**EIE – PROJET D'IMPLANTATION D'UNE USINE DE
SILICIUM MÉTAL À PORT-CARTIER, QUÉBEC**

**Réponses aux questions et commentaires pour le projet de
construction d'une usine de silicium sur le territoire de Port-
Cartier – Le 15 mai 2015
Deuxième série - Addenda n°1**

Dossier 3211-14-035

Annexe 5-A : Plan du réseau pluvial

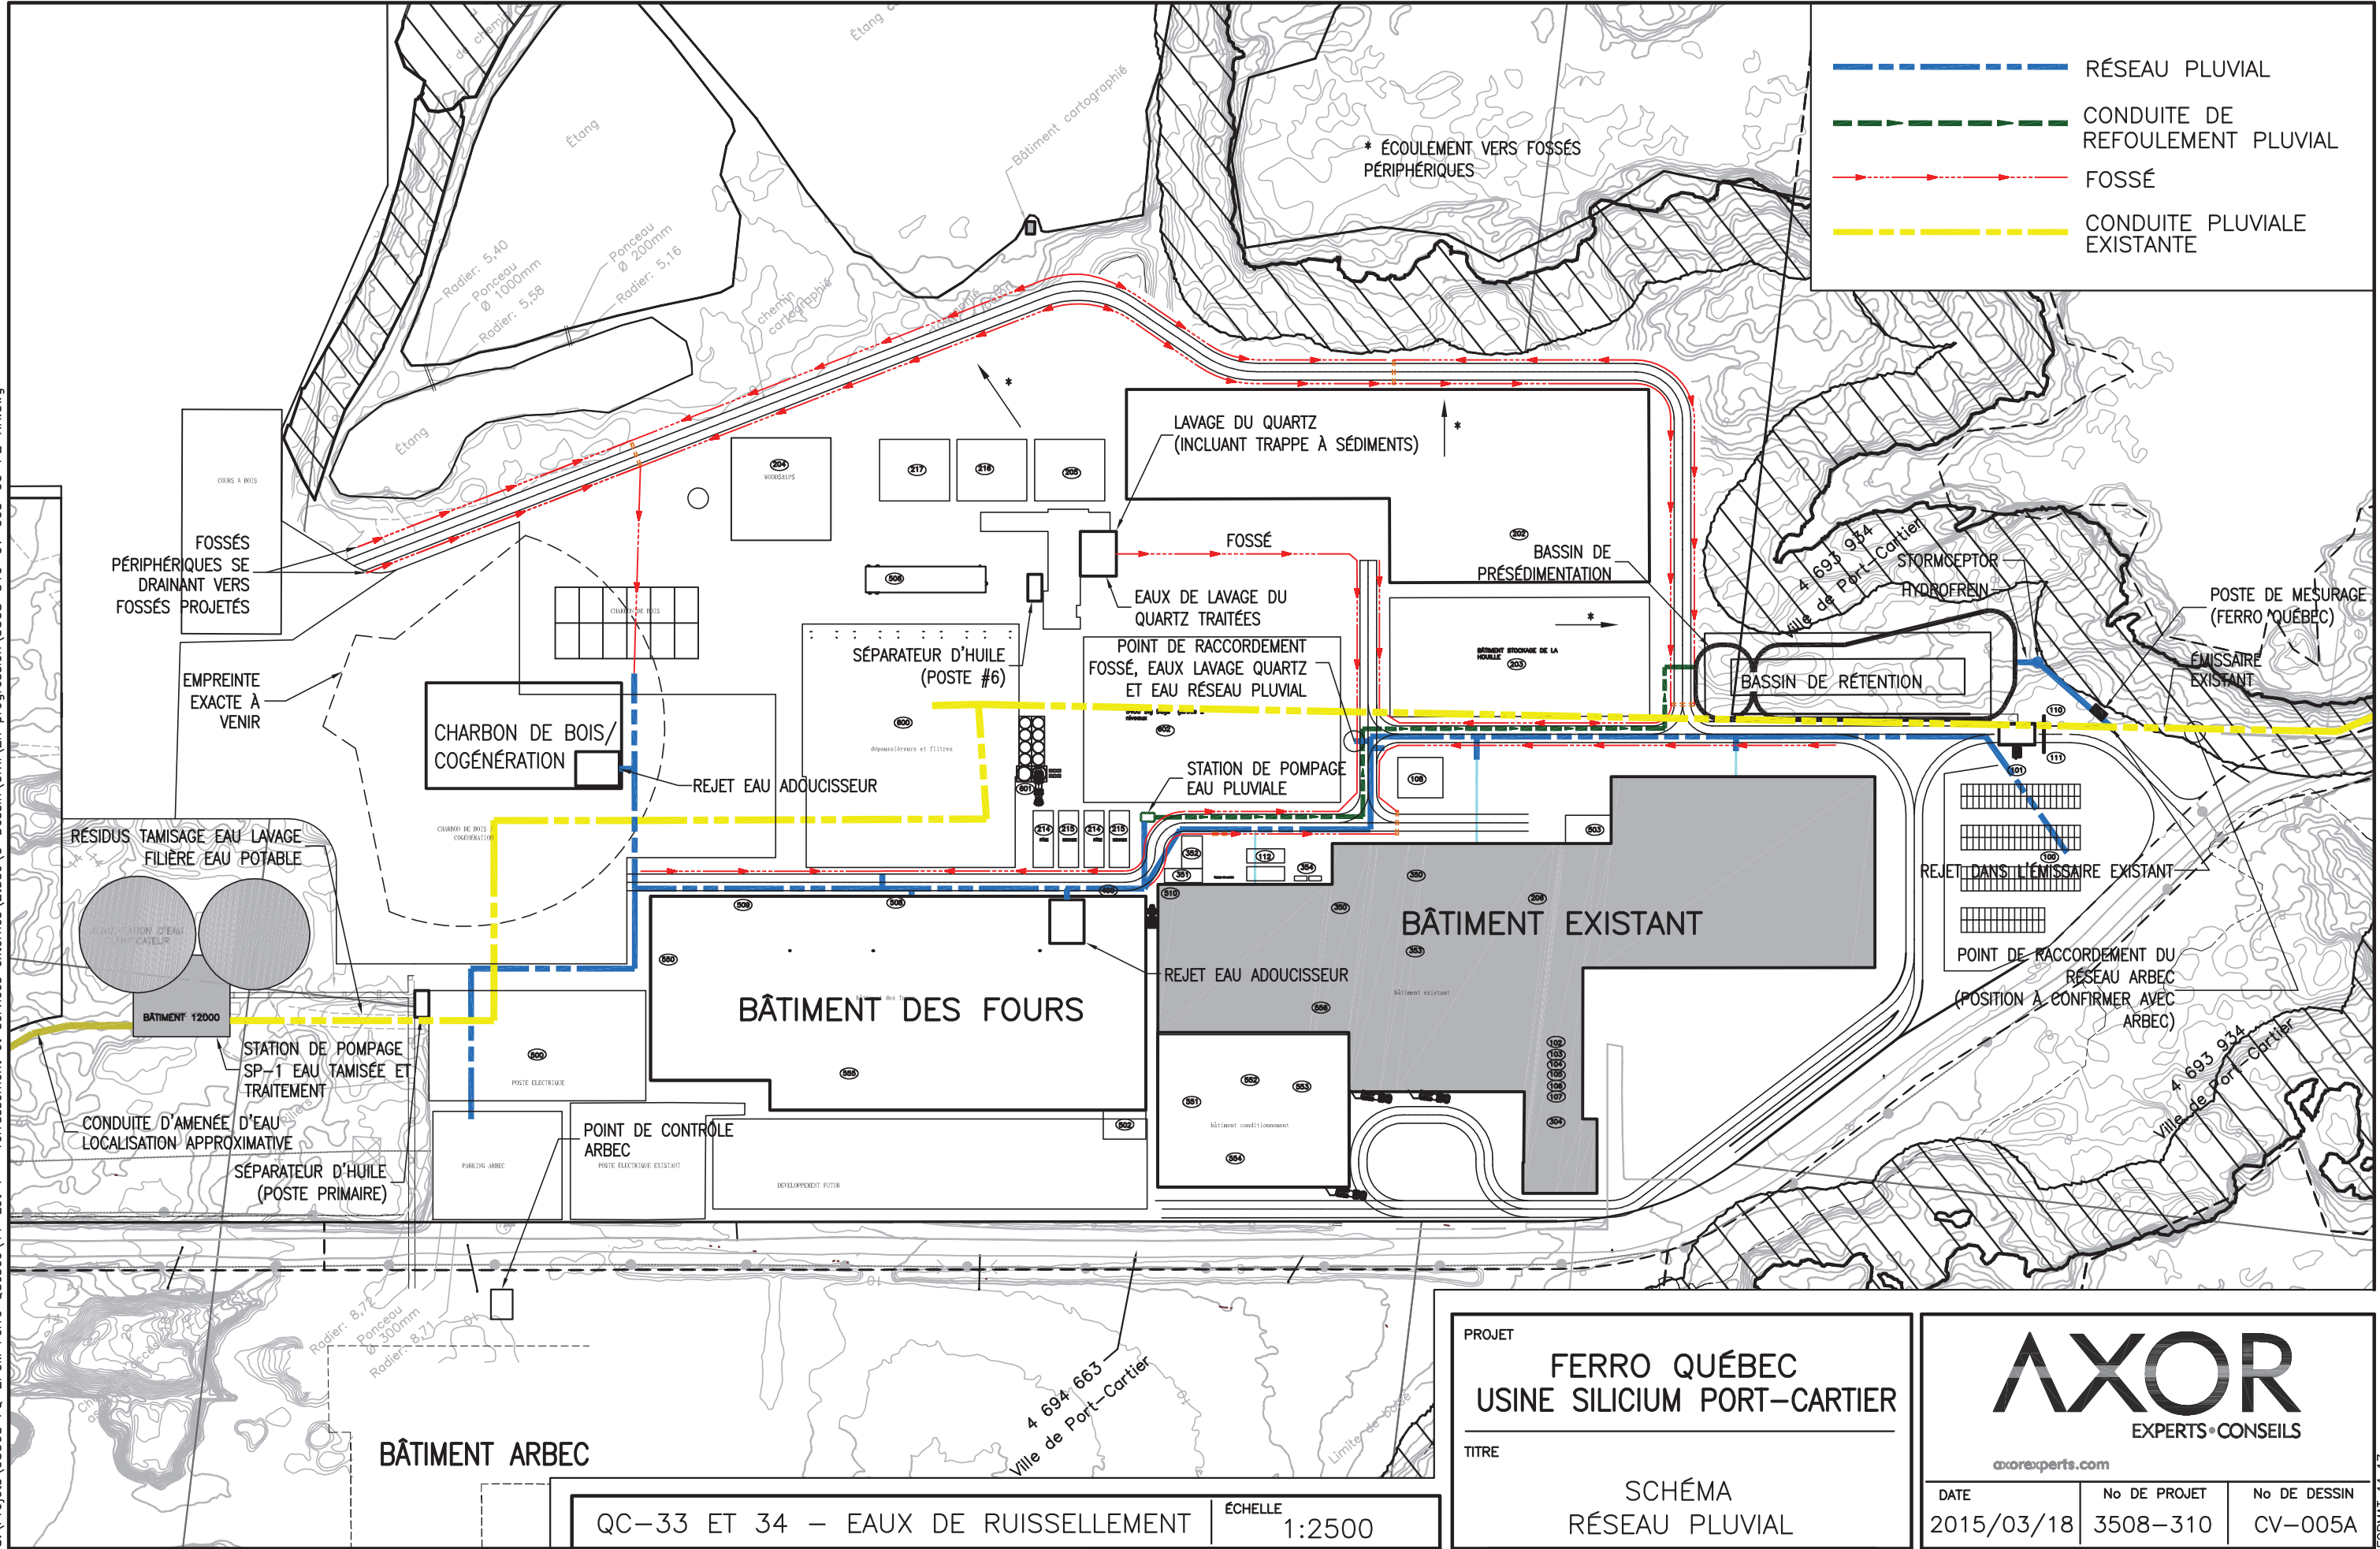
La réponse à la QC-33 précise la nature des surfaces utilisées à des fins d'entreposage. Un schéma du réseau de collecte pluvial a aussi été transmis. L'initiateur doit compléter l'information en représentant les fossés périphériques des aires d'entreposage sur le « Plan des eaux de ruissellement » (annexe 17). Le mode de collecte et de gestion des eaux de ruissellement de l'aire d'entreposage des billes de bois doit également être indiqué sur ce plan.

Le drainage des eaux de ruissellement des aires d'entreposage (incluant les billes de bois) sera dirigé vers les fossés périphériques présentés au plan du réseau pluvial de l'annexe 5-A. Sur ce plan, les flèches associées aux aires d'entreposage indiquent un écoulement vers les fossés périphériques. FerroQuébec s'engage à fournir au ministère

un plan d’implantation des fossés périphériques ainsi que le mode de collecte et de gestion des eaux de ruissellement de l’aire d’entreposage des billes de bois et des autres aires d’entreposage lors des demandes de certificat d’autorisation.
